Mission régionale d'autorité environnementale
PAYS DE LA LOIRE

AVIS DÉLIBÉRÉ
SUR LE PROJET DE PARC ÉOLIEN
PORTÉ PAR LA SASU « SOCIÉTÉ D'EXPLOITATION ÉOLIENNE ANGRIE »
SUR LA COMMUNE D'ANGRIE (49)

n° PDL-2023-7411

Carte comparative des habitats 2014-2022 (Source : Mise à jour de l'environnement du projet, 2023)

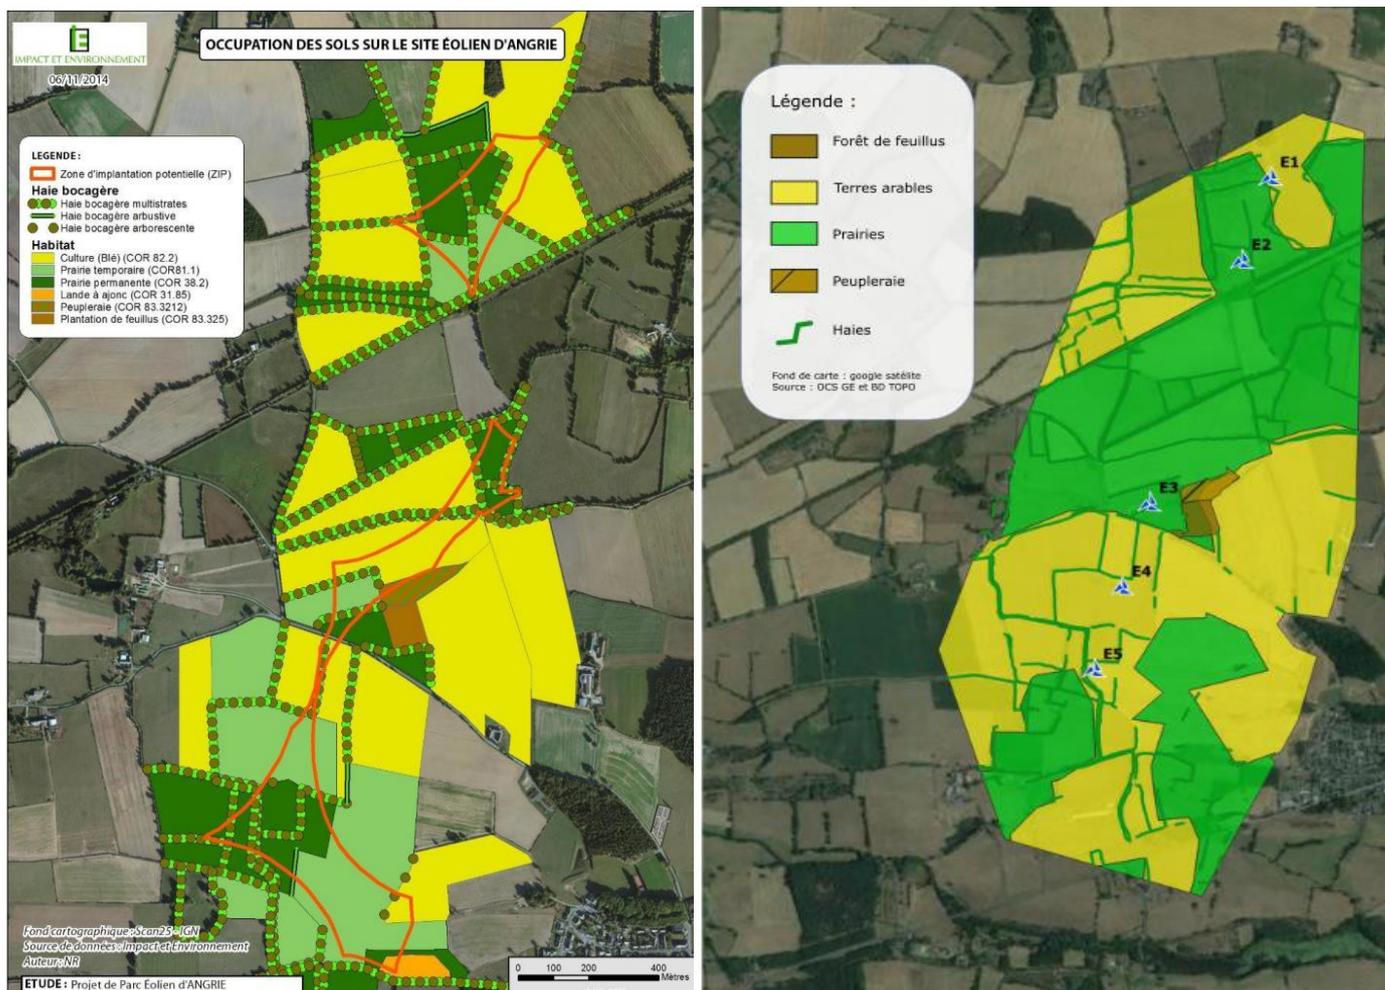
La note de mise à jour de l'environnement précise qu'un écologue a réalisé un inventaire faune/flore/habitat de pré-chantier en août 2021 ainsi qu'un suivi du chantier (via la réalisation de visites préalables à l'ensemble des phases du chantier). Si elle fait état d'inventaires réactualisés et sans évolution notable de l'avifaune et des chiroptères présents en affirmant le caractère inchangé des enjeux, les éléments exhaustifs ne sont pas transmis. Aussi, les données d'inventaire récentes doivent être ajoutées, notamment concernant la faune (avifaune et chiroptères).

La MRAe recommande de compléter l'analyse de l'état initial avec les éléments nécessaires à la bonne compréhension des inventaires faunistiques réalisés avant la construction du parc (données exhaustives des inventaires récents notamment concernant l'avifaune et les chiroptères).
